**Avis de la mission régionale d'autorité environnementale  
sur le projet de centrale photovoltaïque au sol  
du « Mattas » sur le territoire de la commune de Fontarèche (30)**

N°Saisine : 2020-008884

N°MRAe : 2021APO83

Avis émis le 28 septembre 2021

Figure 28 : Localisation de la base vie

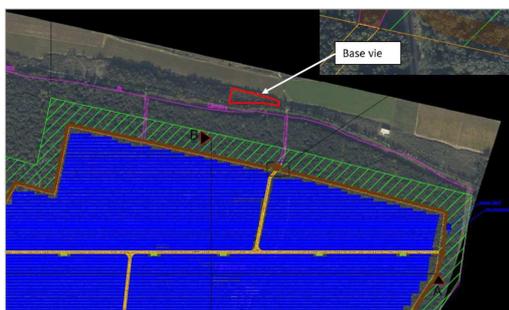
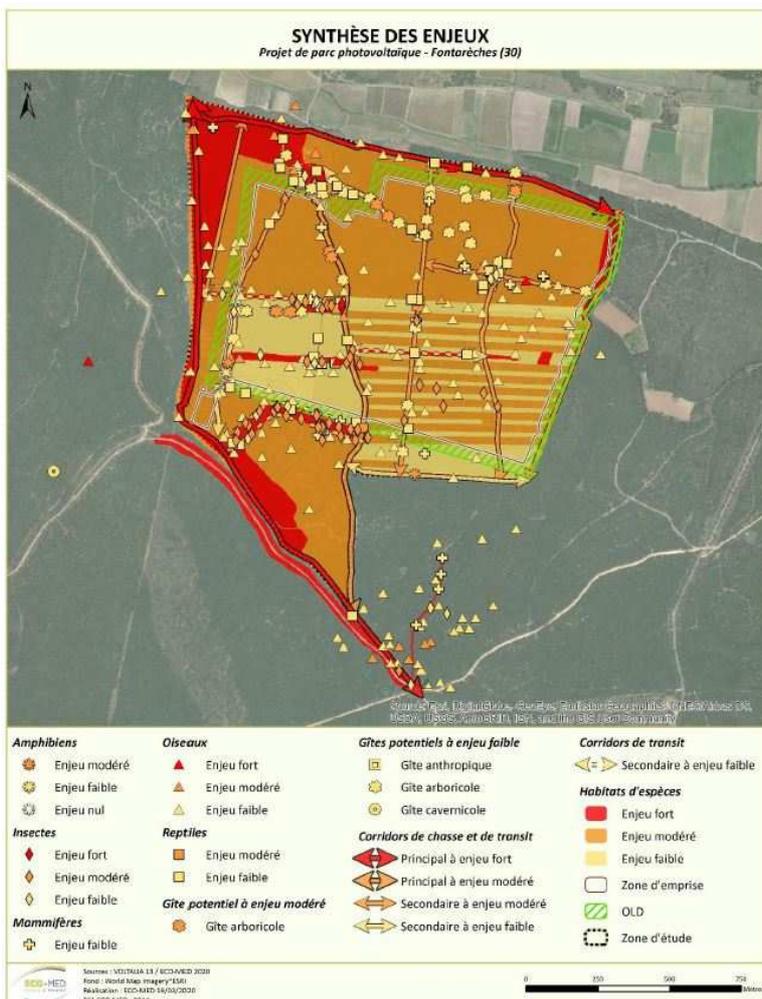
La pression et les périodes des inventaires naturalistes fournis permettent une analyse valable de l'état initial. Toutefois, le site d'implantation de la base de vie se situe hors de la zone d'étude des enjeux faune flore et la zone d'étude choisie est d'une surface trop faible en comparaison de la zone d'implantation du projet. La zone d'étude utilisée pour l'évaluation des enjeux faune flore ne prend par exemple en compte que la zone d'implantation du projet les OLD<sup>10</sup> dans la partie est du projet.

L'absence d'inventaires sur les zones proches du projet ne permet pas d'appréhender correctement le dérangement des espèces et présente un risque de minimisation des impacts du projet en particulier sur les espèces nicheuses. En effet, la durée des travaux étant estimée à près d'un an, soit un cycle biologique complet, le dérangement pourrait engendrer une perte d'habitat de reproduction et/ou une destruction des juvéniles par abandon. L'étude indique notamment la présence d'espèces nicheuses à enjeu fort sur ou à proximité du projet comme la Barbastelle d'Europe, le Circaète Jean-le-Blanc ou encore le Busard cendré.

**La MRAe recommande de réaliser de nouveaux inventaires sur une zone suffisante autour du projet, de réévaluer sur cette base les impacts sur les espèces, et le cas échéant d'en déduire les mesures ERC nécessaires.**
